# **«ПАСПОРТ ДОСТУПНОСТИ»**

**Муниципального бюджетного  
учреждения дополнительного образования  
Петрозаводского городского округа  
«Спортивная школа № 2»**

### АКТ ОБСЛЕДОВАНИЯ объекта социальной инфраструктуры

**I Результаты обследования:**  
**1. Территории, прилегающей к зданию (участка)**

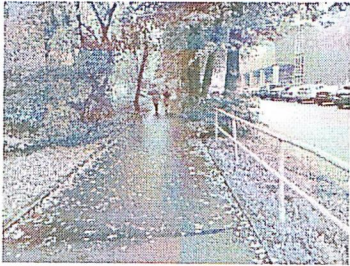
|     |                                                               | <p>П5.4<br/>ГОСТ Р<br/>5289.<br/>2019</p> <p>ГОСТ Р<br/>52875<br/>2018</p>                                                     |  <p>Отсутствуют тактильные наземные указатели.</p> <p>Отсутствует навигация пути движения к спортивной школе.</p>                                                                                             |                       | <p>фактуры поверхности пешеходного пути с подобными характеристиками.</p> <p>Информацию для инвалидов с нарушениями зрения о приближении их к зонам повышенной пешеходным переходам и т. д. следует обеспечивать устройством тактильно-контрастных наземных указателей по ГОСТ Р 52875 или изменением фактуры поверхности пешеходного пути с подобными характеристиками.</p> |

|     |                                                                   |                                                                           |  |                                                                                                                                                                          |            | камня должна быть не более 0,015м.                                                                                                                                       |

2.3 Входной тамбур

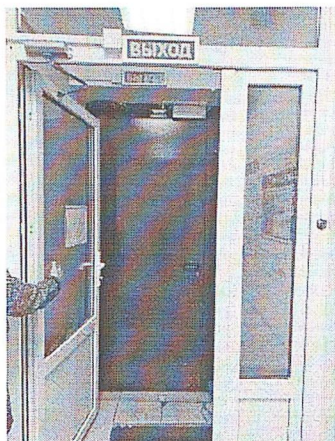
|  |  |  |  | <p>Входная площадка:<br/> высота ступеньки- 0,7 м<br/> длина- 2,10 м<br/> ширина-0,86 м<br/> Ширина дверного проёма-<br/> 0,1,16 м в пределах нормы.</p> <p>Дверной доводчик<br/> обеспечивает время задержки<br/> и начала закрывания – 8<br/> секунд, что соответствует<br/> требованию.</p> <p>Перед входной дверью на<br/> входной площадке<br/> отсутствует тактильная<br/> предупредительная плитка</p> <p>Кнопка вызова<br/> расположена на высоте<br/> 1,50 м, что не<br/> соответствует требованию.</p> <p>Отсутствует<br/> информационная табличка об<br/> объекте с дублирующей<br/> информацией шрифтом<br/> Брайля.<br/> о функционале помещения.</p> |  | <p>Установить<br/> на проступи входной<br/> площадки<br/> контрастную полосу,<br/> как правило, желтого<br/> цвета.</p> <p>Установить кнопку<br/> вызова персонала,<br/> которой могут<br/> воспользоваться<br/> инвалиды следует<br/> размещать<br/> на высоте 0,80–1,0 м от<br/> уровня пола<br/> ( допускается от<br/> 0,85 м-1,1 м)</p> <p>Кнопки следует установ<br/> ливать на высоте от 0,8<br/> (по нижней границе) до<br/> 1,1 м (по верхней<br/> границе).</p> <p>Перед входом в<br/> здание установить<br/> информационную<br/> табличку об объекте<br/> с дублирующей<br/> информацией<br/> шрифтом Брайля с<br/> указание<br/> наименования<br/> учреждения, времени<br/> оказания услуг,<br/> которая крепиться на<br/> высоте от 1,3 до 1,4 м<br/> и размещается рядом с<br/> дверью со стороны<br/> дверной ручки.</p> |

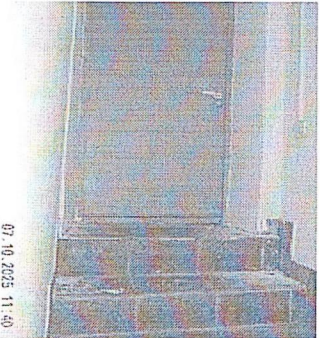
| 3.5 | Пожарный выход на улицу (№ 1) | <p>СНиП 59.13330.2020<br/>П 5.1<br/>П 6.2</p> |  <p>На проступях краевых ступеней лестничного марша отсутствуют контрастные и противоскользящие полосы.</p> <p>Лестничные перила не соответствуют требованию.</p> | О,С,Г,У | <p>На проступях верхней и нижней ступеней каждого марша эвакуационных лестниц в общественных и производственных зданиях и сооружениях, доступных МГН, должны быть нанесены контрастные или контрастные фотолюминесцентные полосы в соответствии с требованиями как правило, желтого цвета, общей шириной 0,08–0,1 м.</p> <p>Провести реконструкцию лестничных перил.</p> <p>Перед нижним и верхним маршами внешней лестницы следует предусматривать завершающие части поручней, которые должны быть горизонтальными и выступать за границы лестничных маршей</p> |

|     |                                                         |                                                                   |  |                                                                                                                                                                                             |         | на 0,3 м.<br>Форма завершающих частей поручней должна быть травмо-безопасной: с плавным завершением вниз, в сторону ограждения или стены и т. п.                                      |

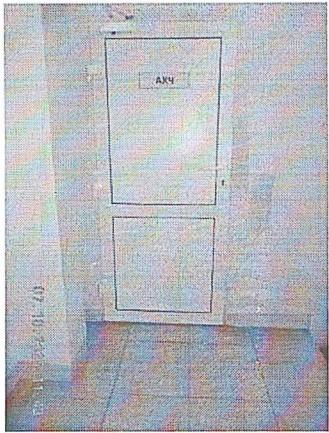
| 3.8 | Лестничный марш с эвакуационного выхода со второго этажа (№2) | СНиП 59.13330 2020 П 6.2<br><br>Приказ МЧС РФ от 19.03. 2020 № 194  |  |  <p>На проступях краевых ступеней лестничного марша отсутствуют контрастные и противоскользящие полосы.</p> | О,С,Г,У | На проступях верхней и нижней ступеней каждого марша эвакуационных лестниц в общественных и производственных зданиях и сооружениях, доступных МГН, должны быть нанесены контрастные или фотолюминесцентные противоскользящие полосы в |

|      |                                                                     |                                                                    |  |                                                                                                                                                                                                                                                                                                                      |         | соответствии с требованиями как правило, желтого цвета, общей шириной 0,08–0,1 м.                                                                              |

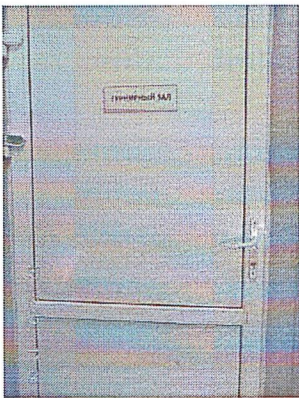
| № п/п | Наименование функционально-планировочного элемента | есть/нет                   | № на плане | Выявленные нарушения и замечания                                                                                                                                                                                                                                                            | Значимо для инвалида (категории) | Работы по адаптации                                                                                                                                                                                                                                                                                   |
|-------|----------------------------------------------------|----------------------------|------------|---------------------------------------------------------------------------------------------------------------------------------------------------------------------------------------------------------------------------------------------------------------------------------------------|----------------------------------|-------------------------------------------------------------------------------------------------------------------------------------------------------------------------------------------------------------------------------------------------------------------------------------------------------|
| 4.0   | Учебный класс №5                                   | СНиП 59.1330.2020<br>П 6.5 |            |  <p>Отсутствует информационная табличка об объекте с дублирующей информацией шрифтом Брайля.<br/>о функционале помещения.</p> <p>Дверной блок не обозначен контрастно и сливается с дверным полотном.</p> | К,О,С, Г                         | <p>Установить информационную табличку об объекте с дублирующей информацией шрифтом Брайля.<br/>о функционале помещения и крепиться на высоте от 1,3 до 1,4 м размещается рядом с дверью со стороны дверной ручки.</p> <p>Обозначить дверные наличники и края дверного полотна контрастным цветом.</p> |

| 4.1   | Учебный класс №5 | СНиП 59.1330.2020<br>П 8.2 |  |  <p>Ученические места для обучающихся-инвалидов должны размещаться идентично в однотипных учебных помещениях одной образовательной организации.</p> | К,О,С,Г | В учебном помещении первые столы в ряду у окна и в среднем ряду следует предусмотреть для обучающихся с недостатками зрения и дефектами слуха, а для учащихся, передвигающихся в кресле-коляске, – выделить один-два первых стола в ряду у дверного проема. |

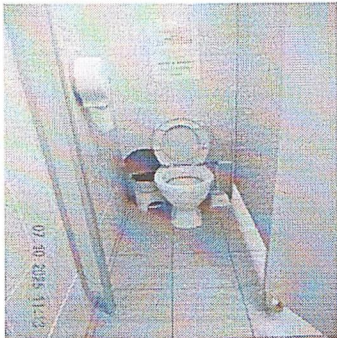
|     |                                       |                                       | <p>Параметры кабины<br/>ширина-0,94,<br/>длина-1,17м.,<br/>дверь кабинки – 0,75 м.,<br/>Что не соответствует<br/>параметрам санузла для<br/>МНГ.</p> <p>Параметры унитаза:<br/>-высота напольного унитаза-<br/>0,40 м<br/>- опора для спины унитаза:<br/>высотой – 0,45 м<br/>соответствуют нормам.</p> <p>Двери открываются<br/>наружу, что соответствует<br/>требованию.</p> <p>Отсутствует кнопка<br/>экстренного вызова<br/>персонала.</p> |         | <p>Параметры кабины<br/>не позволяют<br/>провести<br/>реконструкцию<br/>санузла для МНГ.</p> <p>Установить кнопку<br/>экстренного вызова<br/>персонала.</p>                                                                                                                                                                   |

| № п/п | Наименование функционально-планировочного элемента   | есть/нет                 | № на плане | Выявленные нарушения и замечания                                                                                                                                                                                                                                                                                      | Значимо для инвалидов (категории) | Работы по адаптации                                                                                                                                                                                                                                                                                                                                                  |
|-------|------------------------------------------------------|--------------------------|------------|-----------------------------------------------------------------------------------------------------------------------------------------------------------------------------------------------------------------------------------------------------------------------------------------------------------------------|-----------------------------------|----------------------------------------------------------------------------------------------------------------------------------------------------------------------------------------------------------------------------------------------------------------------------------------------------------------------------------------------------------------------|
| 5.1   | Туалет для девочек.<br>1-я кабинка                   | СНиП 59.1330 2020. П 6.3 |            |                                                                                                                                                                                                                                    | О,С,Г,У                           | <p>При реконструкции габариты доступной кабины следует принимать с размерами м, не менее: 1,5 x 1,5 при сохранении свободной зоны сбоку от унитаза шириной не менее 0,75 м.</p>                                                                                                                                                                                      |

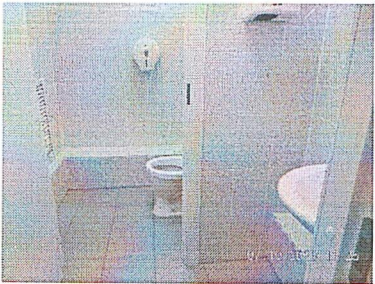
| 5.3 | Раковины | <p>СНиП<br/> 59.1330<br/> 2020.<br/> П 6.3<br/> Приказ<br/> Минис<br/> терста<br/> просве<br/> щения<br/> РФ<br/> №838<br/> от<br/> 28.11<br/> 2024</p> |  |  <p>Раковина « тюльпан» не<br/> соответствует требованию<br/> МГН.</p> <p>Отсутствуют<br/> опорные поручни<br/> установлены с учетом<br/> ширины и высоты и глубины<br/> проема для ног.</p> <p>Отсутствует зеркало над<br/> раковиной.</p> | О,С,Г,У | <p>Установить<br/> нормативную раковину<br/> для МНГ.</p> <p>Опорные поручни<br/> установлены с учетом<br/> ширины и высоты и<br/> глубины проема для<br/> ног.</p> <p>Установить травмо-<br/> безопасное зеркало над<br/> раковиной .</p> |
